Alla C.A. di Autorità Portuale di Genova
Ufficio del Piano Regolatore Portuale
Direzione Pianificazione e Sviluppo
Palazzo San Giorgio
Via della Mercanzia 2, 16124 Genova

Confindustria Genova

OSSERVAZIONI E CONTRIBUTI ALL'ELABORAZIONE DEL PIANO REGOLATORE PORTUALE

1. Voltri Isola:

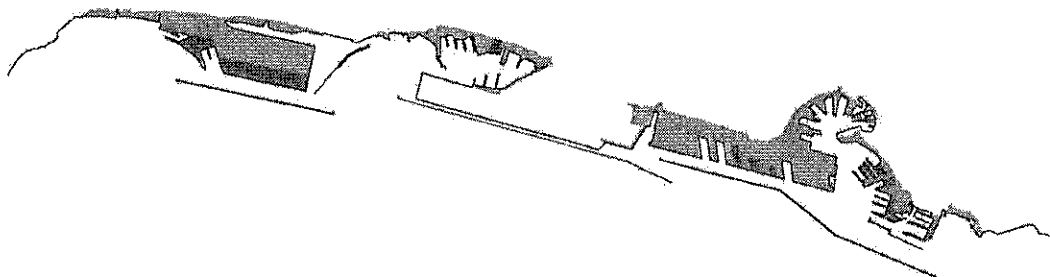
Non si giustifica economicamente la realizzazione di un nuovo canale a monte del terminal; l'apertura del canale peraltro provoca interferenze con le attuali strutture del concessionario ivi insediato (magazzini e piazzali) e con le infrastrutture stradali e ferroviarie.

Per quanto concerne il comparto industriale del porto (costruzioni e riparazioni navali) fermo restando il recupero a funzioni urbane delle aree contraddistinte dalle Calate Gadda e Boccardo, si ritiene tuttavia che dette aree debbano comunque fungere da "zone cuscinetto/cerniera" tra le funzioni propriamente urbane e quelle adibite al settore delle riparazioni navali al fine di risolvere definitivamente i problemi legati alle interferenze con le attività industriali. Analogo discorso va riproposto con riferimento alla nuova darsena presso la Fiera del Mare le cui aree indicate con funzioni urbane dovrebbero fungere da zona cuscinetto/cerniera al pari di quelle di cui sopra.

Per quanto riguarda i riempimenti previsti nel bacino di Sampierdarena (Calata Massaua, Inglese) occorre verificarne la compatibilità con l'operatività dei terminal oggi presenti.

Sebbene i punti di forza di questo scenario siano riconducibili ad una spesa abbastanza contenuta rispetto agli altri scenari, questo scenario non è condivisibile.

2. Voltri Avanzamento:

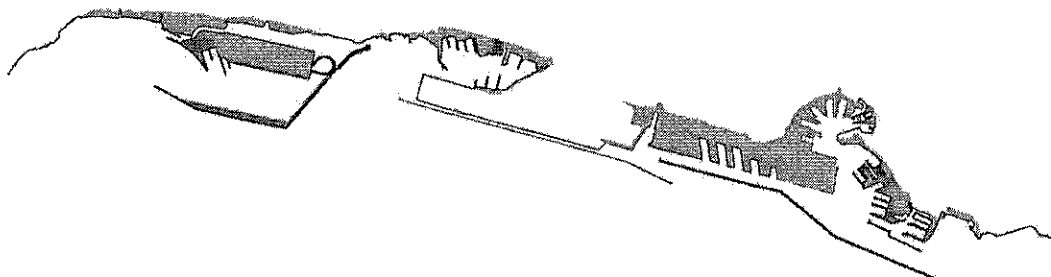
Per quanto riguarda l'ambito di Voltri la proposta dello scenario è condivisibile a condizione che venga verificato quanto segue: 1) l'uscita delle navi a levante sia compatibile con le restrizioni previste dal cono aereo; 2) a seguito dell'apertura a levante non sussistano problemi per le navi ormeggiate sulla banchina a causa del moto ondoso; 3) a seguito dello spostamento a mare della banchina vengano eliminate le restrizioni previste dal cono aereo per l'installazione di gru di max capacità (25 rows); 4) venga preventivamente raggiunto un accordo con l'attuale concessionario circa le modalità e tempistiche dei lavori relativi all'avanzamento della banchina al fine di non intralciare l'operatività del terminal.

Nel caso in cui l'esito delle verifiche di cui sopra risulti negativo, al fine di aumentare l'offerta commerciale nell'ambito del bacino di Voltri, occorre valutare altre soluzioni progettuali con previsioni di riempimenti (anche a ponente) i cui lavori di realizzazione non interferiscano con l'operatività del terminal e che svincolino la banchina dalle restrizioni previste dal cono aereo.

Per quanto concerne l'ambito di Sampierdarena sarebbe opportuno che tale scenario prevedesse il prolungamento verso ponente della nuova opera di protezione a mare oltre il tratto antistante Calata Bettolo, (come negli scenari "Sampierdarena isola", "Sampierdarena penisola" e "Sampierdarena avanzamento"); una volta realizzata la nuova opera a mare, si potrà valutare la realizzazione e le caratteristiche di eventuali riempimenti (e relativi collegamenti alla terraferma) o avanzamenti all'interno dello specchio acqueo ricavato. Tali riempimenti saranno da destinare al traffico commerciale, traffico che, tuttavia, sarà meglio valutato sulla base del contesto economico in atto al momento dell'avvio dei lavori della nuova opera a mare.

Per quanto riguarda i riempimenti previsti nel bacino di Sampierdarena (Calata Massaua, Inglese) occorre verificare che gli stessi siano compatibili con l'operatività dei terminal oggi insistenti. Lo scenario tiene peraltro conto dei riempimenti in corso nel bacino di Sampierdarena per i quali si auspica il miglior utilizzo in termini di accosti ed operatività.

Per quanto riguarda il porto industriale fermo restando il recupero a funzioni urbane delle aree contraddistinte dalle Calate Gadda e Boccardo, si ritiene tuttavia che dette aree debbano comunque fungere da "zone cuscinetto/cerniera" tra le funzioni propriamente urbane e quelle adibite al settore delle riparazioni navali per risolvere definitivamente i problemi legati alle interferenze con le attività industriali. Al fine di indirizzare il pianificatore, per "zone cuscinetto/cerniera" si intendono quelle zone dove possano insediarsi ad esempio rivenditori specializzati, artigiani nautici, micro aziende del diporto o comunque attività che non interferiscano con le attività industriali e di cantieristica. Analogo discorso va riproposto con riferimento alla nuova darsena presso la Fiera del Mare che dovrebbe fungere da zona cuscinetto al pari di quelle di cui sopra. Si evidenzia la necessità di completare i riempimenti nell'area delle riparazioni navali fino all'attuale diga foranea, così come previsto nel progetto di Confindustria Genova presentato alla Autorità Portuale nel settembre 2010. Tale soluzione progettuale consente di ampliare gli spazi a favore delle attività navalmeccaniche.

Sarebbe tuttavia auspicabile che le funzioni diportistiche e sportive oggi presenti nel porto industriale di levante fossero delocalizzate nell'area di Punta Vagno. Al riguardo il piano della costa della Regione Liguria prevede la realizzazione di un porticciolo per la nautica da diporto presso Punta Vagno (cfr nostre osservazioni al PUC inviate al Comune di Genova e, per conoscenza, all'Autorità Portuale in data 3 maggio 2012). Resta comunque apprezzabile nello scenario Voltri Avanzamento la scelta pianificatoria prospettata di delocalizzare le funzioni diportistiche sportive verso levante, scelta che peraltro favorirebbe la sicurezza della navigazione dei natanti da diporto in quanto disporrebbero di un canale di accesso differenziato rispetto alle navi mercantili e da crociera.

I punti di forza sono riconducibili alla limitata interferenza con l'attuale operatività e con una spesa contenuta rispetto agli altri scenari.

Confindustria Genova, premesso quanto sopra, è favorevole allo sviluppo di questo scenario in quanto consente nel medio/lungo periodo un aumento della capacità produttiva del porto senza determinarne però una eccessiva capacità di offerta. Per quanto concerne la parte industriale del porto sono apprezzabili l'ampliamento e la razionalizzazione delle funzioni di cantieristica e riparazione navale e la loro separazione dalle funzioni di refitting e di nautica da diporto. Il tutto senza interferire, nel corso della sua realizzazione, con l'operatività portuale.

3. Voltri Porto Lungo:

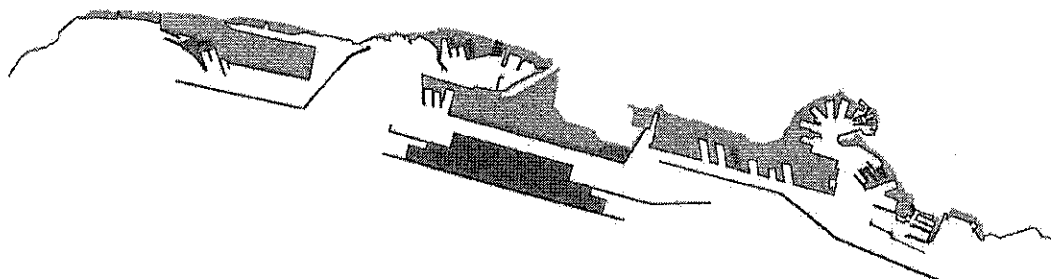
L'investimento è oltremodo oneroso e per di più si pone in alternativa al Terzo Valico, opera per la quale sono già stati stanziati alcuni finanziamenti ed aperti i relativi cantieri.

La realizzazione dell'opera interferisce con l'operatività dell'attuale concessionario del porto di Voltri (canale); si ritiene inoltre preferibile aumentare l'offerta ferroviaria attraverso il raddoppio della linea che connette il terminal alla rete ferroviaria ordinaria (un binario in entrata ed un binario in uscita). Di questo scenario non si condivide neppure la previsione di funzioni urbane nella parte nord del terminal così come la realizzazione del terminal autostrade del mare.

Per quanto concerne il comparto industriale del porto (costruzioni e riparazioni navali), fermo restando il recupero a funzioni urbane delle aree contraddistinte dalla Calate Gadda e Boccardo, si conferma quanto già espresso nelle precedenti osservazioni ossia che dette aree debbano fungere da zone cuscinetto/cerniera.

I tempi di realizzazione delle opere previsti nello scenario sono piuttosto lunghi rispetto agli scenari Voltri Isola e Voltri Avanzamento.

Non è condivisibile una così ampia funzione urbana all'interno del bacino di Sampierdarena, in quanto la stessa interferirebbe pesantemente con l'operatività del terminal, né la previsione della funzione passeggeri a Calata Sanità.

Non è condivisibile lo scenario.

4. Aeroporto a mare:

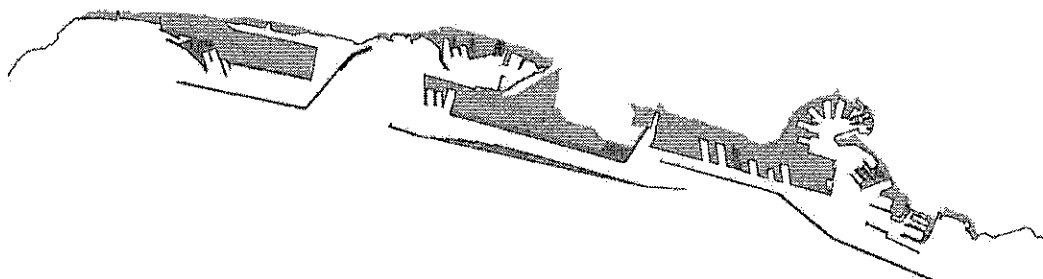
Lo scenario, anche se risolve le criticità legate alla interferenza del cono aereo e prospetta una riorganizzazione di funzioni portuali (rinfuse liquide), viene giudicato estremamente oneroso alla luce delle scarse risorse pubbliche oggi a disposizione.

Non è condivisibile il riempimento a levante dello specchio acqueo antistante l'attuale pista aeroportuale in quanto impedirebbe l'operatività dello stabilimento siderurgico.

Non è condivisibile una così ampia funzione urbana all'interno del bacino di Sampierdarena in quanto la stessa interferirebbe pesantemente con l'operatività dei terminal, né la previsione della funzione passeggeri a Calata Sanità.

Per quanto concerne il settore delle riparazioni navali lo scenario prevede una non condivisibile separazione logistica tra gli attuali cinque bacini di carenaggio (che rimarrebbero alle Grazie) e l'insediamento delle attività di riparazione navale nella ex banchina aeroportuale a Multedo. Non è condivisibile la previsione di funzioni urbane all'interno dell'area dei bacini di carenaggio poiché non si comprende quale tipo di operatività potrebbero avere in questa ipotesi i bacini.

Lo scenario non è condivisibile.

5. Aeroporto oltre Appennino:

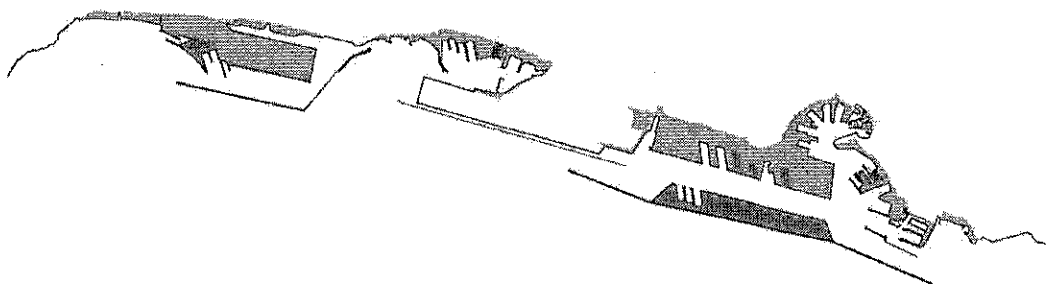
Sebbene tale soluzione progettuale risolva definitivamente il problema delle interferenze con il cono aereo, in assenza di un collegamento efficiente con aeroporti limitrofi si ritiene opportuno per l'economia della nostra città non privarsi dello scalo aeroportuale. Verrebbero meno alcune sinergie oggi in atto tra scalo aeroportuale e traffico crocieristico, sinergie peraltro suscettibili di miglioramento nell'ipotesi in cui fosse intrapresa dagli Enti competenti una efficace politica del turismo.

Peraltro lo scenario presuppone la destinazione a funzioni portuali dell'attuale banchina aeroportuale; come noto ciò è possibile solo a seguito di un adeguamento tecnico con ulteriori ingenti costi. Inoltre non è condivisibile il riempimento dello specchio acqueo del canale di calma a levante in quanto limiterebbe l'operatività dello stabilimento siderurgico.

Lo scenario prevede inoltre una non condivisibile separazione logistica tra gli attuali cinque bacini di carenaggio (che rimarrebbero alle Grazie) e l'insediamento delle attività di riparazione navale (ex banchina aeroportuale – Sestri P. – Multedo) con la costruzione sull'attuale pista aeroportuale di un ulteriore bacino di carenaggio.

Lo scenario proposto prevede la delocalizzazione delle funzioni petrolifere e chimiche su un'isola: in tale ipotesi le funzioni petrolifere avrebbero difficoltà ad operare mentre quelle chimiche sarebbero del tutto impossibilitate in assenza di un collegamento ferroviario. Peraltro la costruzione della nuova opera a mare di fronte all'attuale pista aeroportuale potrebbe interferire con il posizionamento della nuova monoboa offshore.

La scenario non è condivisibile.

6. Sampierdarena Isola:

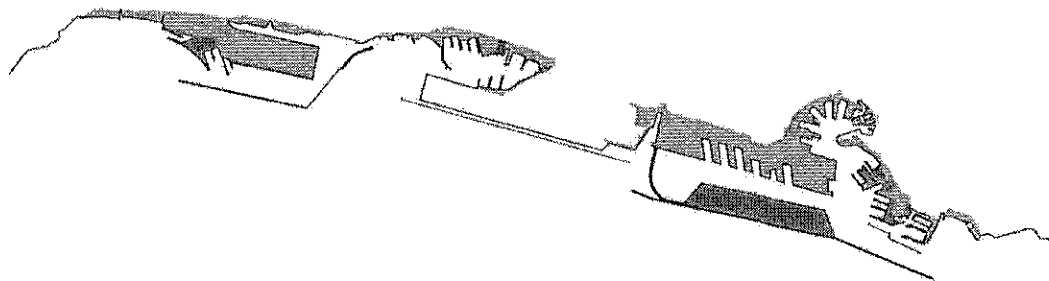
Lo scenario prevede tempi lunghi di realizzazione a fronte di costi ingenti.

Si evidenzia infatti che per molte funzioni commerciali è difficile prevederne la loro collocazione in un'isola in assenza di un collegamento ferroviario con la terraferma.

Lo scenario prevede una non condivisibile separazione logistica tra gli attuali cinque bacini di carenaggio (che rimarrebbero alle Grazie) e l'insediamento delle attività di riparazione navale (Sestri Ponente – Multedo).

Con riferimento al settore industriale, tale scenario potrebbe essere condivisibile qualora fosse previsto un polo unico della cantieristica navale a Sestri Ponente ed il consolidamento delle riparazioni navali nei pressi dei bacini di carenaggio siti nelle aree di levante del porto con la contestuale previsione di un nuovo bacino dedicato.

Peraltro sono da verificare possibili interferenze tra il traffico in uscita dall'imboccatura di ponente del bacino di Sampierdarena con l'insediamento di una nuova monoboa offshore al largo dell'attuale pista aeroportuale.

Per quanto concerne l'ambito di Sampierdarena sarebbe opportuno prevedere il prolungamento verso ponente della nuova opera di protezione a mare oltre il tratto antistante Calata Bettolo; una volta realizzata la nuova opera a mare, si potrà valutare con maggiore cognizione di causa la realizzazione e le caratteristiche funzionali di eventuali riempimenti (e relativi collegamenti alla terraferma) o avanzamenti all'interno dello specchio acqueo ricavato. Tali riempimenti saranno da destinare al traffico commerciale, traffici che saranno meglio valutati tuttavia sulla base del contesto economico in atto al momento dell'avvio dei lavori della nuova opera a mare.

Non si condivide la previsione di funzioni urbane nelle aree adiacenti alla Lanterna in quanto interferenti con le funzioni commerciali.

Lo scenario non è condivisibile.

7. Sampierdarena Penisola:

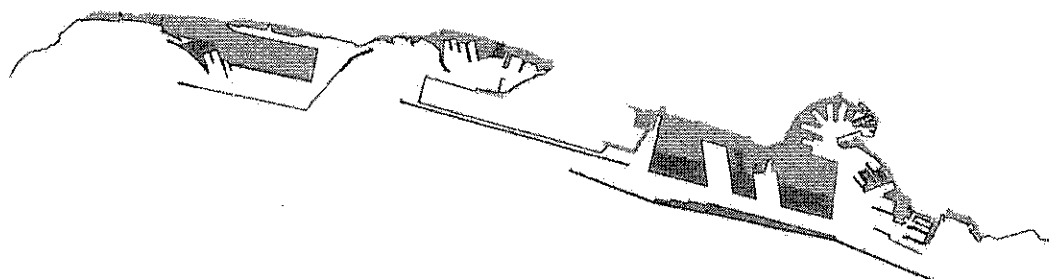
Lo scenario sembra non risolvere il problema della navigabilità all'estremità di ponente del bacino di Sampierdarena considerata la possibile interferenza con il cono aereo dell'aeroporto.

Lo scenario prevede tempi lunghi di realizzazione ed ingenti costi sebbene la scelta della penisola che prevede un collegamento viario e ferroviario rappresenti la soluzione più idonea per insediare funzioni commerciali.

Per quanto concerne l'ambito di Sampierdarena sarebbe opportuno prevedere il prolungamento verso ponente della nuova opera di protezione a mare oltre il tratto antistante Calata Bettolo; una volta realizzata la nuova opera a mare, si potrà valutare con maggiore cognizione di causa la realizzazione e le caratteristiche funzionali di eventuali riempimenti (e relativi collegamenti alla terraferma) o avanzamenti all'interno dello specchio acqueo ricavato. Tali riempimenti saranno da destinare al traffico commerciale, traffici che saranno meglio valutati tuttavia sulla base del contesto economico in atto al momento dell'avvio dei lavori della nuova opera a mare. Non si condivide la previsione di funzioni urbane nelle aree adiacenti alla Lanterna in quanto di intralcio alle funzioni commerciali.

Non è condivisibile la funzione urbana e passeggeri alla Calata Sanità in quanto interferente con le attività commerciali.

Lo scenario non è condivisibile.
